Nota Técnica nº 014/2019/CGM-AUDI

Assunto: Apuração e análise de possíveis irregularidades na execução do Contrato nº 021/PR-SM/2018 com relação aos seguintes aspectos: (i) justificativa para os preços e quantidades especificadas na planilha orçamentária; (ii) aderência dos projetos de engenharia ao memorial descritivo e à planilha orçamentária; e (iii) consistência entre os serviços efetivamente realizados e seus respectivos pagamentos.

Solicitação de Auditoria - SA n.º 003/OS 059/2019 (doc. SEI n.º 018897796)

Figura 1– Croqui esquemático identificando a região do volume efetivamente aterrado, conforme cotas do desenho “como construído” n° AB-002-R0 (destacada a seção AA).

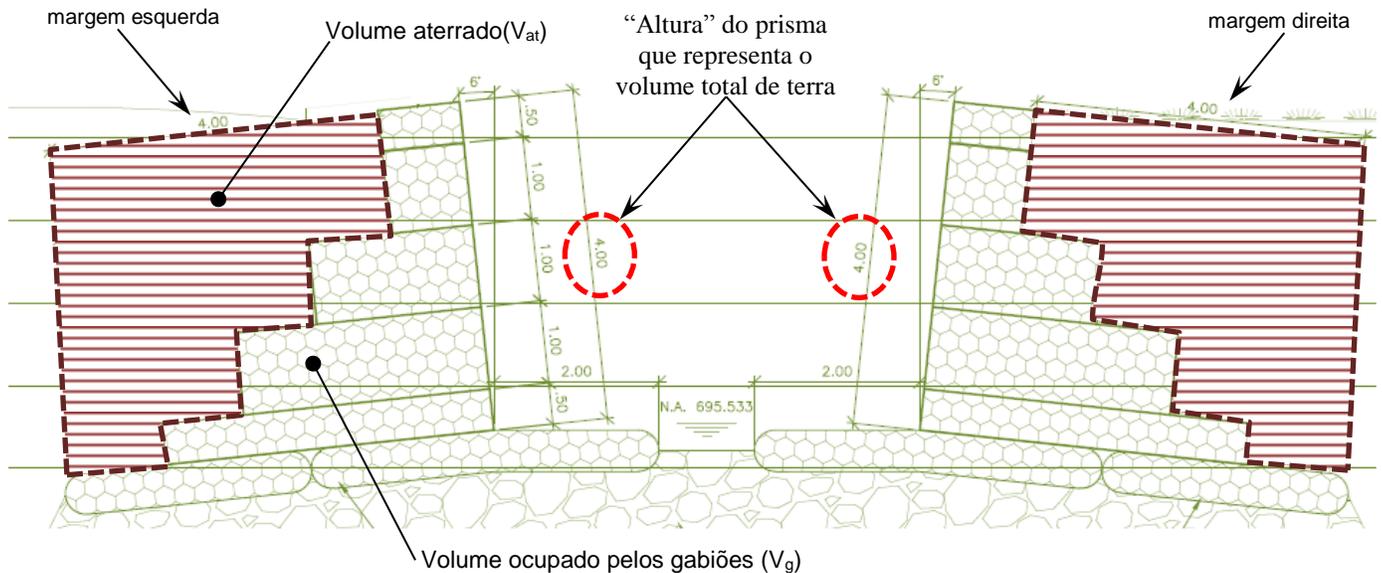
25. Logo, os quesitos III-A e III-B dizem respeito à inconsistência no cálculo do volume total de aterro compactado. As memórias de cálculo, que justificam os quantitativos dos itens 01-02-05 e 04-31-00, aparentam não ter levado em consideração a subtração do volume ocupado pelos gabiões caixa, o que, por sua vez, superestimaria o volume de terra a ser fornecido. A Fig. 1 abaixo ilustra este apontamento com relação ao cálculo do volume efetivo de terra, já compactada, necessária para realizar o aterro, com base no desenho de projeto (*as built*) nº AB-002-R0.

26. As diferenças entre os desenhos mencionados acima se referem às dimensões efetivas do muro de gabião, mais especificamente à diferença entre as “alturas” da estrutura de contenção (distância ortogonal entre a base e a crista do muro), conforme apontado no Anexo I. A alteração desta altura não se refletiu no memorial de cálculo revisado em junho de 2017, conforme doc. SEI n° 3538346.

27. Apenas com base na equação aritmética que consta do memorial técnico, o cálculo do volume total de aterro compactado, considerando a superfície finalizada do terrapleno, parece não ter descontado, de forma explícita, o volume ocupado pelos gabões tipo caixa. O cálculo deveria ser numericamente equivalente à diferença entre o volume total (ocupado pelos gabões e pelo aterro, $V_t = V_{at} + V_g$) e o volume dos gabões (V_g), a menos de uma pequena diferença devido à variação de cota altimétrica entre a extremidade do muro de gabião e o escoramento provisório, conforme detalhe de corte no terreno (ver desenho n° 152-17-DE-5-60-EC-004-4).

Recomendação 004: verificar, objetivamente, a inconsistência existente no cálculo do volume efetivo de aterro compactado, esclarecendo os critérios e cada um dos parâmetros adotados no memorial de cálculo e levando em conta as informações contidas nos desenhos n° 152-17-DE-5-60-EC-006-4 e n° AB-002-R0. Com base nesta verificação, apresentar justificativa condizente com o

Figura 1 – Croqui esquemático identificando a região do volume efetivamente aterrado, conforme cotas dimensionais do desenho “como construído” nº AB-002-R0 (destacada a seção AA).

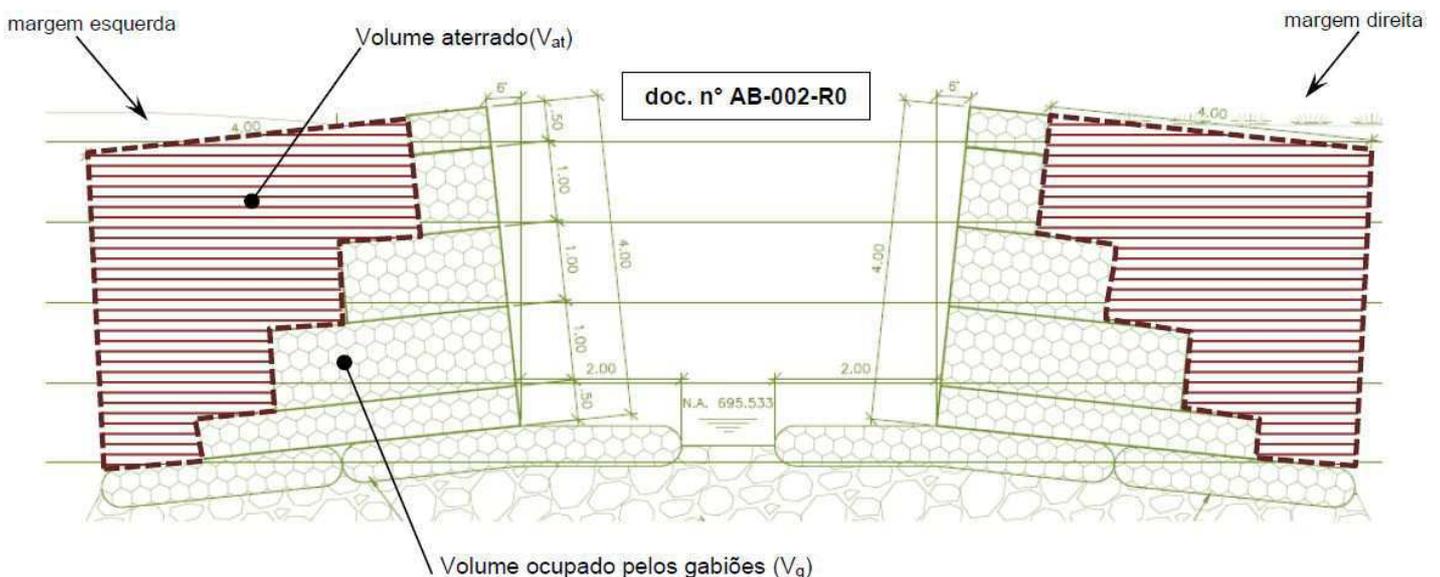
Abaixo segue croqui ilustrando o apontamento realizado pelo TCM-SP com relação ao cálculo do volume efetivo de terra, já compactada, necessária para realizar o aterro:

Neste ponto vale destacar que os desenhos nº 152-17-DE-5-60-EC-006-4 e nº AB-002-R0 possuem diferenças com relação às medidas do muro de gabião, conforme detalhes das seções AA e BB, em especial para a “altura” total da estrutura de contenção: no primeiro, a altura relativa é de 3.5 m; no segundo, esta altura passou a ser de 4.0 m. Todavia, tal alteração parece não ter sido refletida pelo memorial de cálculo revisado em junho de 2017, conforme doc. SEI nº 3538346.

O questionamento do TCM-SP refere-se ao momento em que o projeto especificava uma altura de 3.5 m para o muro de gabião (conforme desenho nº 152-17-DE-5-60-EC-006-4). Tanto na revisão anterior (ver doc. SEI nº 1975272) quanto na revisão final do memorial de cálculo (doc. SEI nº 3538346), o volume de aterro (V_{at}) para, por exemplo, a margem esquerda, foi calculado como:

Onde V_t é o “volume geométrico” total (ocupado pelos gabiões e pelo aterro, $V_t = V_{at} + V_g$). Por óbvio, ao se observar a Fig. 1 acima, verifica-se o cálculo acima parece não ter descontado, de forma explícita, o volume ocupado pelos gabiões tipo caixa. O cálculo deveria ser numericamente equivalente à diferença entre o volume total e o volume dos gabiões, a menos de uma pequena diferença devido à variação de cota altimétrica entre a extremidade do muro de gabião e o escoramento provisório, conforme detalhe de corte no terreno (ver desenho nº 152-17-DE-5-60-EC-004-4).

III-A) Dado que a resposta da Subprefeitura de São Mateus não respondeu objetivamente o apontamento do TCM-SP com relação ao cálculo aritmético do volume efetivo de aterro compactado, esclarecer os critérios e cada um dos parâmetros adotados no memorial de cálculo, levando em conta as informações contidas nos desenhos nº 152-17-DE-5-60-EC-006-4 e nº AB-002-R0.

III-B) Esclarecer o motivo da não alteração do memorial de cálculo (doc. SEI nº 3538346), mesmo em face das diferenças entre os desenhos de projeto nº 152-17-DE-5-60-EC-006-4 e nº AB-002-R0.

Figura 2 – Detalhe executivo da pavimentação, conforme desenho de projeto “como construído” nº AB-003-R0.

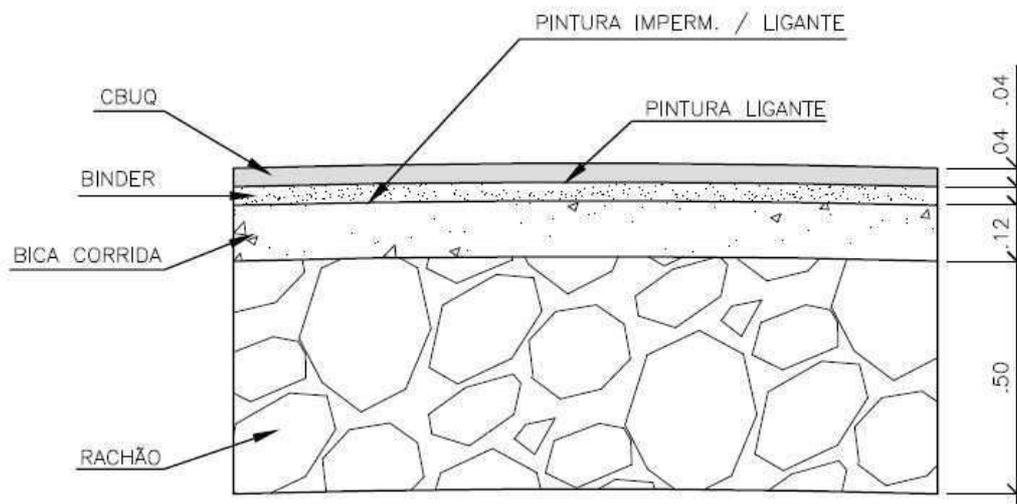
Os dados da tabela acima podem ser comparados com as informações do projeto executivo fornecidas nos desenhos nº 152-17-DE-5-60-EC-007-4 e nº AB-003-R0, conforme figura abaixo:

Logo, verifica-se que a espessura total do pavimento, com base nos desenhos de projeto, é de 700 mm (ou 0.7 m). Neste caso, não há consideração de uma camada base a ser construída em bica graduada (de 150 mm de espessura), a qual consta tanto do memorial de cálculo quanto da planilha de contrato. Para execução desta camada do pavimento (quantidade orçada de 54 m³), não houve uma quantidade efetivamente medida e, portanto, um preço total associado a este item na planilha de medição única (doc. SEI nº 010565273). Por sua vez, o orçamento revisado (“Revisão 1”, sem data), conforme doc. SEI nº 3538268, ainda apresentava um preço total de R\$ 6.342,84 para a execução dos 54 m³ de camada base em de bica graduada.

Favor esclarecer a situação acima: com relação ao projeto das camadas do pavimento asfáltico; ao orçamento; ao questionamento do TCM-SP; e aos serviços efetivamente realizados e pagos pela Administração.

Figura 1 – Execução de novo passeio em concreto armado na entrada dos imóveis do lado par da Avenida Gonçalves da Costa.

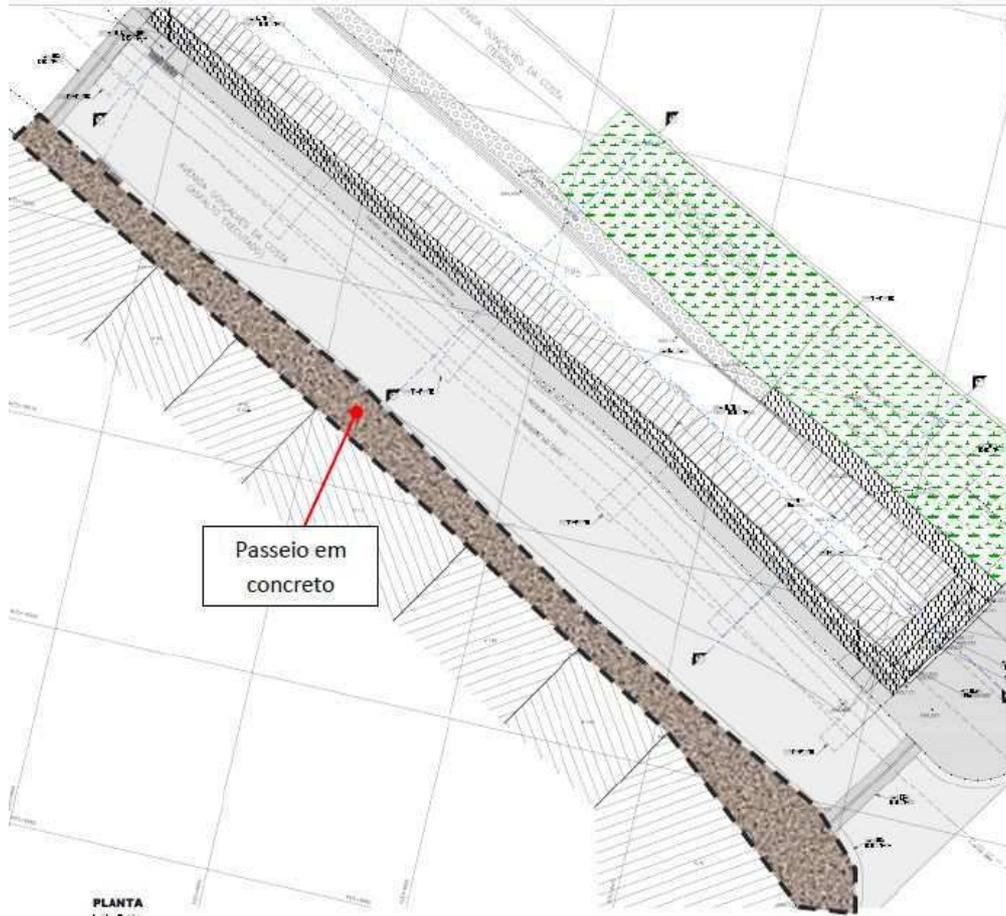
Tendo em perspectiva o escopo contratual estritamente necessário à realização das obras emergenciais (conforme redação do inc. IV do art. 24 da Lei Federal nº 8.666/1993), fornecer justificativa para a inclusão e execução, dentro os serviços de pavimentação, de novo passeio em concreto desempenado, imediatamente à frente dos imóveis do lado par da Avenida Gonçalves da Costa, conforme identificado na figura abaixo.
